Réf. DPC: 2043-0439/09/2021-281PR (corr. DPC: P. Bernard, C. Jacques)

Objet: BRUXELLES. Rue Van Artevelde, 70. Restauration de la façade de l'entrepôt des anciens établissements Absalon. Dossier introduit préalablement à la dépose du dossier de permis unique.

Avis de la CRMS

États successifs de la façade rue Van Artevelde, 70 : élévations de 1891 et 1905, état en 1979 et situation existante (documents graphiques joints à la demande)

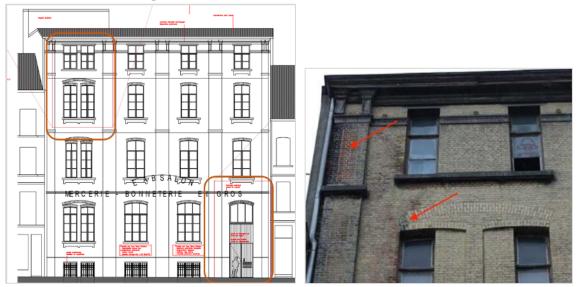
Considérant l'évolution de l'immeuble dans le temps (1891, surhausse en 1905, remise en peinture, ...) et vu son affectation future en logements, la CRMS approuve que le parti d'intervention suppose quelques aménagements de façade (composition adaptée, nouveaux châssis), pour autant que le projet reste garant d'une mise en valeur du patrimoine et de l'histoire du bâtiment.

À ce stade, le dossier ne permet toutefois pas d'évaluer en toute connaissance de cause la bonne conservation du mur de façade, en maçonnerie de briques peintes, tenant compte de l'occupation future en logements. La Commission demande de poursuivre les recherches à ce sujet et se prononce comme suit sur les différents volets du projet.

Le projet vise à régulariser la baie de porte ouverte dans la travée de droite, à lui donner une nouvelle finition et à y intégrer une porte en bois laqué plein avec imposte vitrée. Les doubles fenêtres de la travée de gauche des 3e et 4e étages seraient agrandies conformément aux autres baies de la façade.

La CRMS rend un avis favorable sur cette nouvelle composition de façade qui permet un meilleur fonctionnement des logements, mais elle demande d'améliorer le dessin de la porte d'entrée pour mieux l'inscrire à la composition monumentale.
